資料番号 3-4-3(添付)

本資料は「株式会社日立製作所 王禅寺センタ 日立教育訓練用原子炉に係る保安規定変更認可申請書 (HR20-175B, 令和 2 年 9 月 28 日)」をベースに資料番号 3-4-3 に示す保安規定審査基準の対応箇所 (㊦ 1-1 ~ ㊦ 2) 及び補正箇所を記載したものである。

H T R 保 安 規 定

(審査基準との対応及び補正方針)

図 3 周辺監視区域

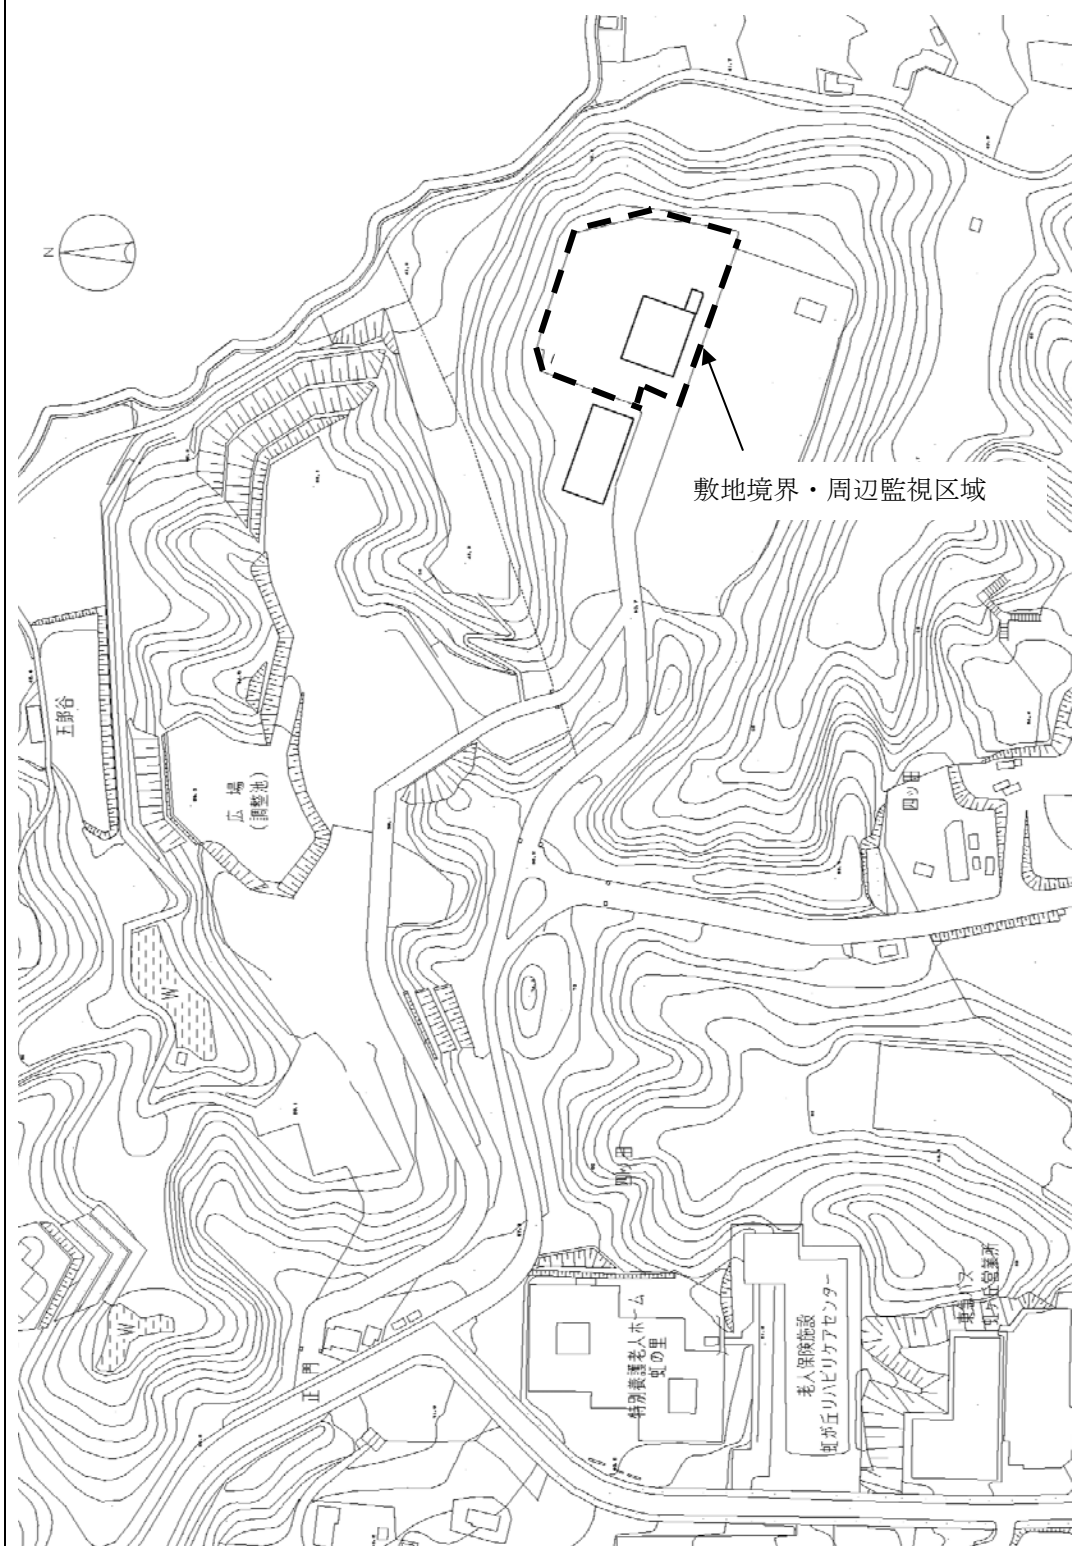
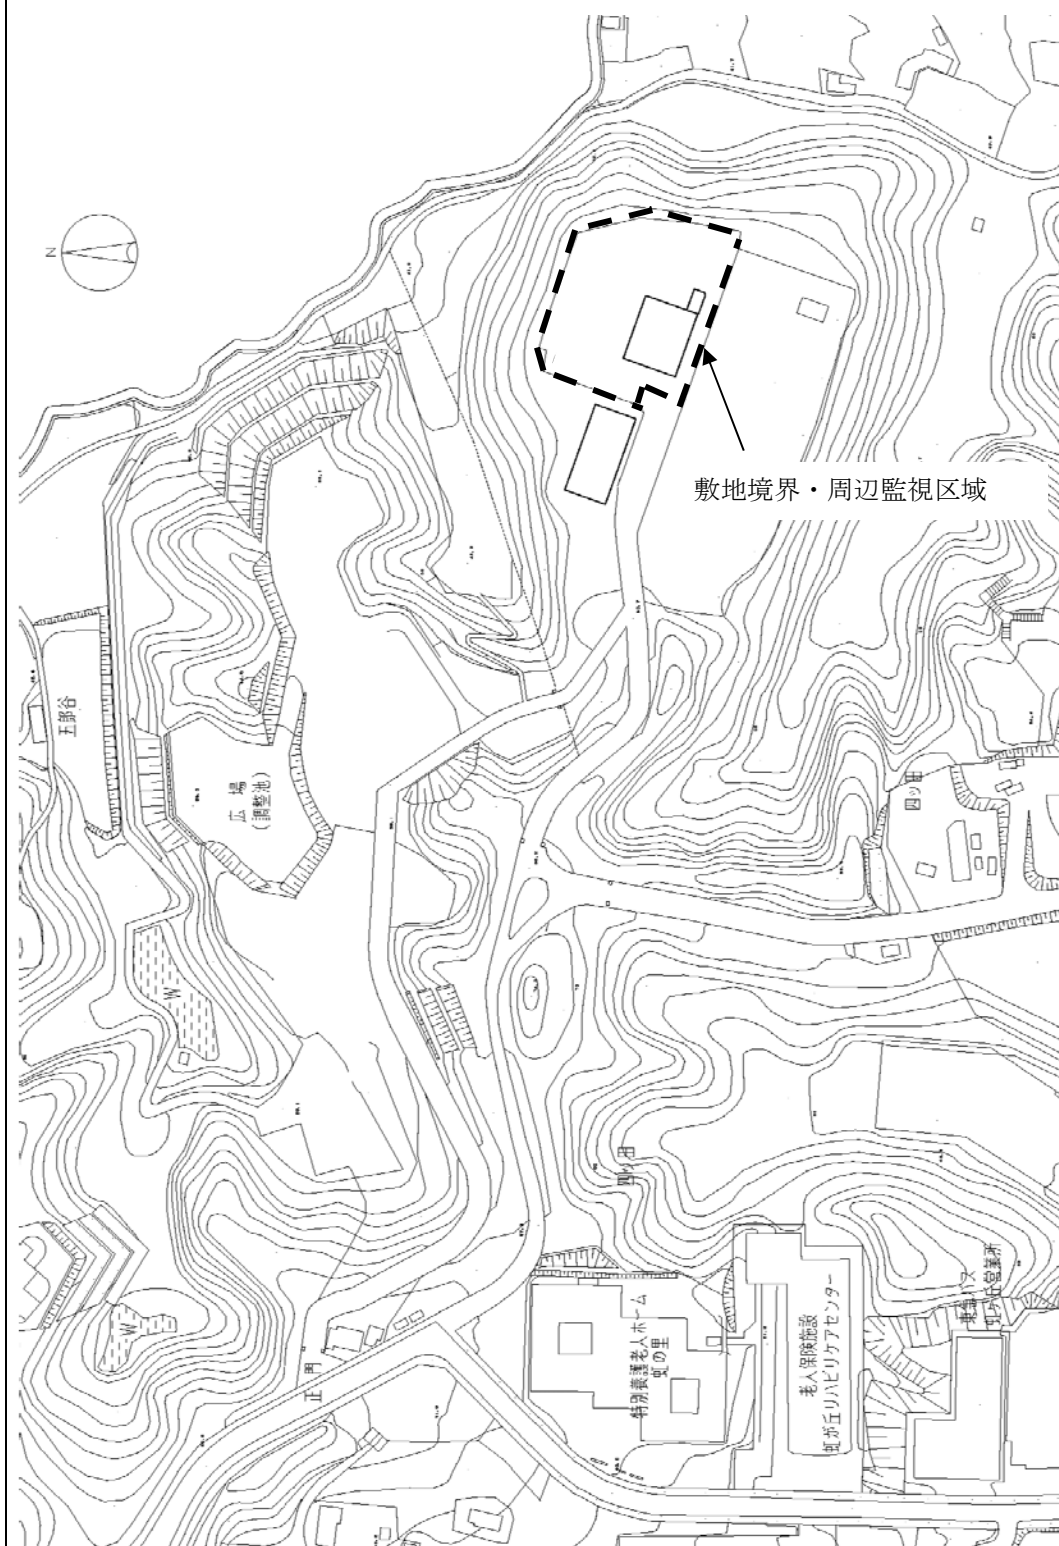
| 現行（認可番号：原規規発第 2009245 号 令和 2 年 9 月 24 日認可） | 変更後 [下線箇所は変更の箇所を、二重下線箇所は補正の箇所を示す。] | 変更の理由 |
|---|--|------------------------------------|
| <p>施行の時期は、付則口) に従う。</p> <p>(当社が所有権を有する土地の管理)</p> <p>第 15 条の 2 事業所の長は、図 3 に示す所有権境界内の土地上及びその空間においては、廃止措置完了までの間所有権の処分はせず、人を居住させてはならない。</p> <p>2 管理グループ長は、不特定者がみだりに立ち入らないようにするため所有権境界にフェンスを設置するとともに表 2 に掲げる標識を設けなければならない。</p> <p>3 管理グループ長は、人の居住がないことを表 7 に定める巡視により確認しなければならない。</p> | <p>施行の時期は、付則口) に従う。</p> <p>(当社が所有権を有する土地の管理)</p> <p>第 15 条の 2 事業所の長は、図 3 に示す所有権境界内の土地上及びその空間においては、廃止措置完了までの間所有権の処分はせず、人を居住させてはならない。</p> <p>2 管理グループ長は、不特定者がみだりに立ち入らないようにするため所有権境界にフェンスを設置するとともに表 2 に掲げる標識を設けなければならない。</p> <p>3 管理グループ長は、人の居住がないことを表 7 に定める巡視により確認しなければならない。</p> | |

図 1 品質マネジメントシステムのプロセス関連図

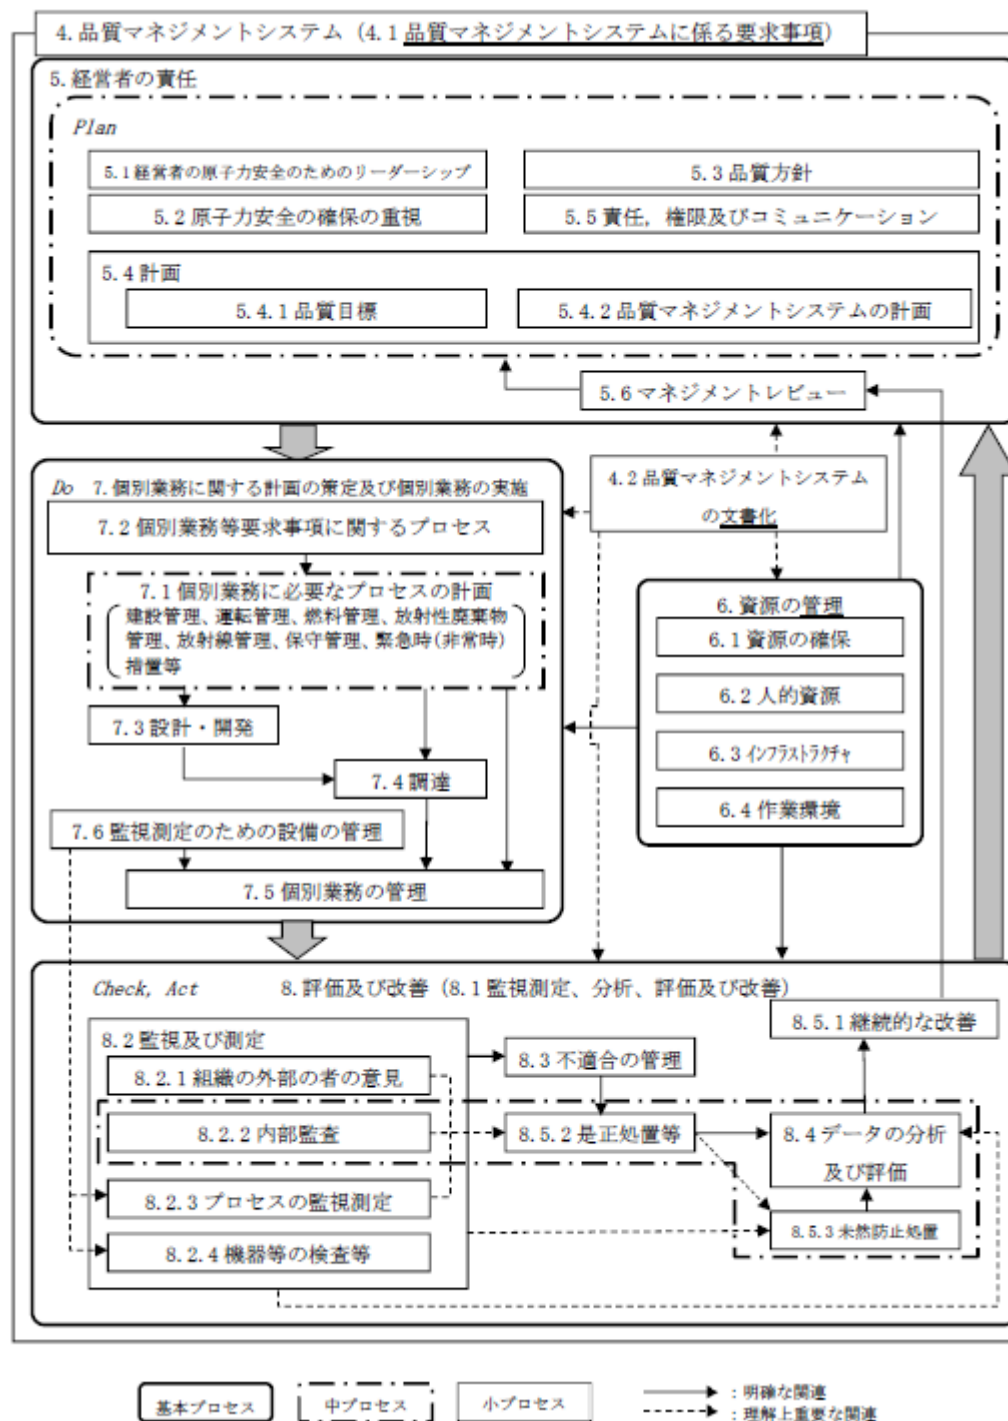
| 現行（認可番号：原規規発第 2009245 号 令和 2 年 9 月 24 日認可） | 変更後 [下線箇所は変更の箇所を、二重下線箇所は補正の箇所を示す。] | 変更の理由 |
|--|---|-------|
| | <p>にする。</p> <p>b) <u>プロセスの順序及び相互の関係（組織内のプロセス間の相互関係を含む。）を図 1 のとおりとする。</u></p> <p>c) <u>プロセスの運用及び管理の実効性の確保に必要な組織の保安活動の状況を示す指標（以下「保安活動指標」という。）並びに当該指標に係る判定基準を明確に定める。</u> <u>この保安活動指標には、原子力規制検査等に関する規則第 5 条に規定する安全実績指標（特定核燃料物質の防護に関する領域に係るものを除く。）を含める。</u></p> <p>d) <u>プロセスの運用並びに監視及び測定（以下「監視測定」という。）に必要な資源及び情報が利用できる体制を確保する（責任及び権限の明確化を含む。）。</u></p> <p>e) <u>プロセスの運用状況を監視測定し、分析する。ただし、監視測定することが困難である場合は、この限りでない。</u></p> <p>f) <u>プロセスについて、意図した結果を得、及び実効性を維持するための措置（プロセスの変更を含む。）を講ずる。</u></p> <p>g) <u>プロセス及び組織の体制を品質マネジメントシステムと整合的なものとする。</u></p> <p>h) <u>原子力安全とそれ以外の事項において意思決定の際に対立が生じた場合には、原子力安全が確保されるようにする。これには、セキュリティ対策が原子力安全に与える潜在的な影響と、原子力安全に係る対策がセキュリティに与える潜在的な影響を特定し、解決することを含む。</u></p> | |

図 2 品質マネジメントシステム文書体系図

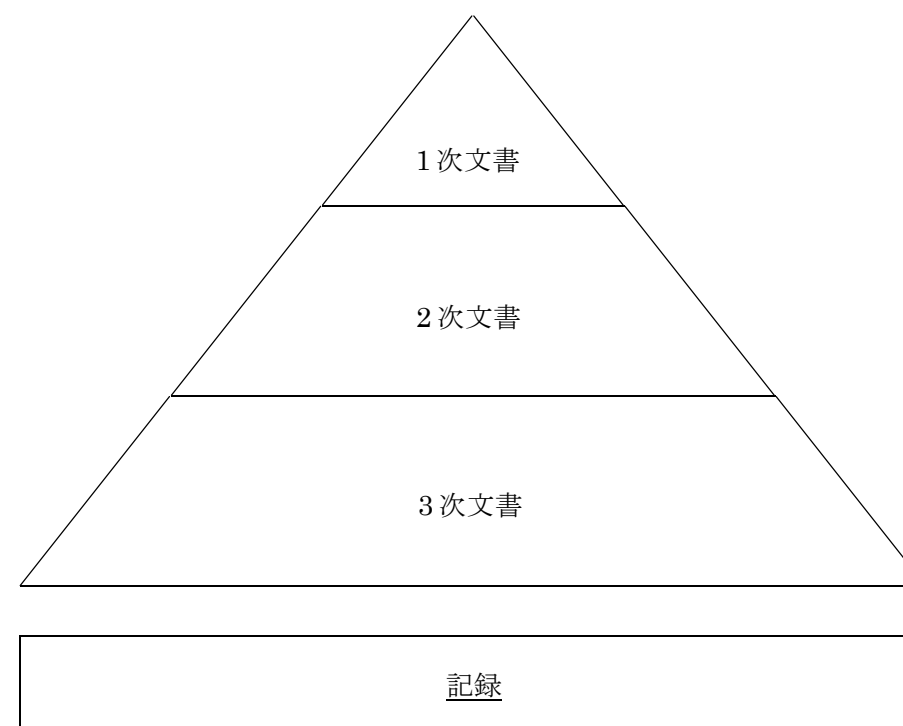
保安管理組織は、保安活動の重要度に応じて次に掲げる文書を作成し、当該文書に規定する事項を実施する。また、これらの文書体系を図 2、表 1 に示す。
